原子力発第21072号  
令和3年 4月30日

実用発電用原子炉及びその附属施設の位置、構造及び設備の基準に関する  
規則の解釈等の一部改正に係る対応についての国からの指示について

実用発電用原子炉及びその附属施設の位置、構造及び設備の基準に関する規則  
の解釈等の一部改正に係る対応について（指示）

実用発電用原子炉及びその附属施設の位置、構造及び設備の基準に関する規則の解釈等の一部改正について

図 地震基盤相当面における標準応答スペクトル

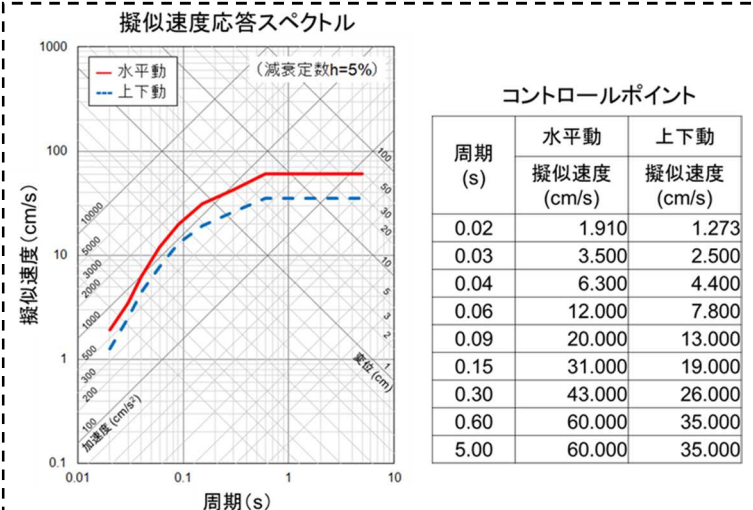
- ・ 2004年北海道留萌支庁南部の地震において、防災科学技術研究所が運用する全国強震観測網の港町観測点における観測記録から推定した基盤地震動
- ・ 震源近傍の多数の地震動記録に基づいて策定した地震基盤相当面(地震基盤からの地盤増幅率が小さく地震動としては地震基盤面と同等とみなすことができる地盤の解放面で、せん断波速度 $V_s = 2200 \text{ m/s}$ 以上の地層をいう。)における標準的な応答スペクトル(以下「標準応答スペクトル」という。)として次の図に示すもの

図 地震基盤相当面における標準応答スペクトル

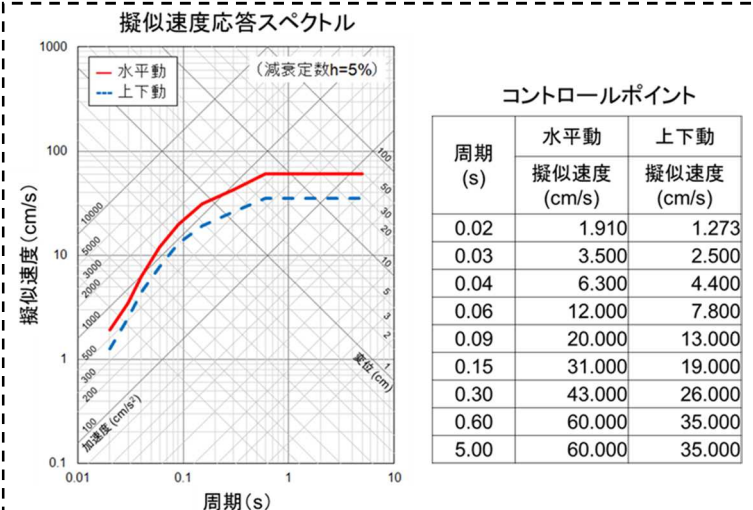
- ・ 2004年北海道留萌支庁南部の地震において、防災科学技術研究所が運用する全国強震観測網の港町観測点における観測記録から推定した基盤地震動
- ・ 震源近傍の多数の地震動記録に基づいて策定した地震基盤相当面(地震基盤からの地盤増幅率が小さく地震動としては地震基盤面と同等とみなすことができる地盤の解放面で、せん断波速度 $V_s = 2200 \text{ m/s}$ 以上の地層をいう。)における標準的な応答スペクトル(以下「標準応答スペクトル」という。)として次の図に示すもの

図 地震基盤相当面における標準応答スペクトル

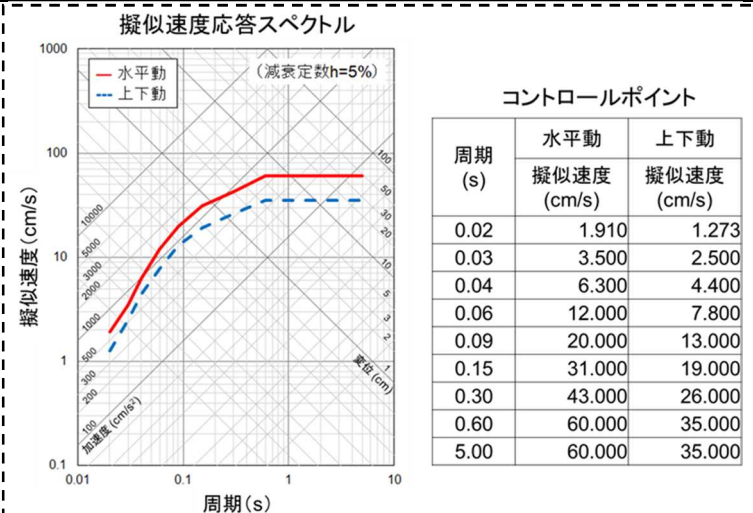
- ・ 2004年北海道留萌支庁南部の地震において、防災科学技術研究所が運用する全国強震観測網の港町観測点における観測記録から推定した基盤地震動
- ・ 震源近傍の多数の地震動記録に基づいて策定した地震基盤相当面(地震基盤からの地盤増幅率が小さく地震動としては地震基盤面と同等とみなすことができる地盤の解放面で、せん断波速度 $V_s = 2200 \text{ m/s}$ 以上の地層をいう。)における標準的な応答スペクトル(以下「標準応答スペクトル」という。)として次の図に示すもの
